CONCORRÊNCIA (CAP) Nº 18/0002 – CC

Objeto: CONTRATAÇÃO DE EMPRESA DE ENGENHARIA PARA EXECUÇÃO DA OBRA DE IMPLANTAÇÃO DA ESCOLA SESC PANTANAL NO CENTRO DE ATIVIDADES DE POCONÉ – CAP.

ADENDO IV

Comunicamos respostas aos questionamentos recebidos em relação à Concorrência CAP nº. 18/0002-CC.

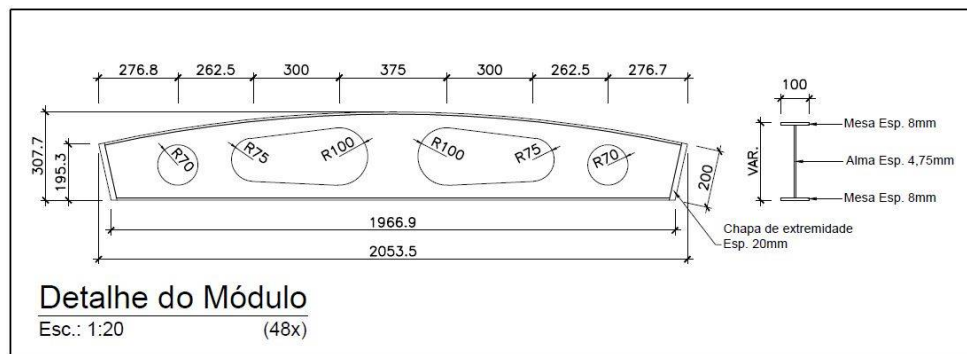
1. Questionamento quanto à remuneração da perda por descarte por corte das chapas metálicas de suporte à estrutura metálica:

Resposta: Em resposta ao questionamento supra, foi realizada amostragem da chapa metálica de suporte do módulo 1, para certificação de que o peso total da estrutura considera a remuneração da perda por descarte das chapas cortadas.

Assim, foi utilizado nesta amostra a chapa metálica de suporte do módulo 1, conforme figura abaixo:

Para realizar a certificação desta informação foi realizado o cálculo da área da alma da chapa (sem descontar os vazados) e comparado com o resumo constante na prancha nomeada CAP-3-DES-4.6-CEM-USE-001.

$$\text{Área da alma} = (2,0535 + 1,9669) \div 2 \times (0,1953 + 0,3077 + 0,200) \div 3 = 0,47 \text{ m}^2$$

Replicando esta área para os 48 módulos, teremos: $0,47 \times 48 = 22,56 \text{ m}^2$.

Comparando com o resumo das quantidades no quadro resumo “QUANTIDADES – MÓDULO 1 (1X)” da prancha CAP-3-DES-4.6-CEM-USE-001, referente ao item “Chapa 4,75 mm” verificamos o quantitativo de 25,8 m², representando 14,36% da área efetivamente calculada.

Neste sentido, pela aproximação dos valores, constata-se que o projeto estrutural já quantifica o peso das chapas independente dos vazados a serem realizados nas mesmas, considerando ainda uma folga dimensional de 14,36%, a qual já remunera os serviços de corte dos vazados da peça.

$$\begin{aligned} \text{Furo 1: } & (\pi \times 0,07^2) = 0,015 \text{ m}^2 \times 2 \text{ furos} = 0,031 \text{ m}^2 \\ \text{Furo 2: } & \text{Área 1: } (\pi \times 0,075^2) \div 2 \times 2 \text{ furos} = 0,035 \text{ m}^2 \\ & \text{Área 2: } 0,30 \times (0,075 + 0,10) \div 2 \times 2 = 0,053 \text{ m}^2 \\ & \text{Área 3: } (\pi \times 0,10^2) \div 2 \times 2 = 0,031 \text{ m}^2 \end{aligned}$$

$$\begin{aligned} \text{Área Total chapa bruta: } & 0,47 \text{ m}^2 / \text{módulo} \times 48 \text{ módulos} = \dots\dots\dots 22,56 \text{ m}^2 \\ \text{Área Total furos: } & 0,15 \text{ m}^2 / \text{módulo} \times 48 \text{ módulos} = \dots\dots\dots 7,20 \text{ m}^2 \text{ (-)} \\ \text{=====} \\ \text{ÁREA TOTAL CHAPAS COM FURO: } & \dots\dots\dots 15,36 \text{ m}^2 \end{aligned}$$

$$15,36 \text{ m}^2 \times 37,30 \text{ kg/m}^2 = 572,93 \text{ kg} \times \text{R\$ } 10,15 / \text{kg} = \text{R\$ } 5.815,22$$

$$25,80 \text{ m}^2 \text{ (área de projeto)} \times 37,30 \text{ kg/m}^2 = 962,34 \text{ kg} \times \text{R\$ } 12,29 / \text{kg} = \text{R\$ } 11.827,16$$

Correlacionando estes dois resultados, verifica-se que a remuneração sobre os vazados da peça ocorre na ordem de 203,38%, o cobre com certa margem de folga os custos de perda por descarte das peças.
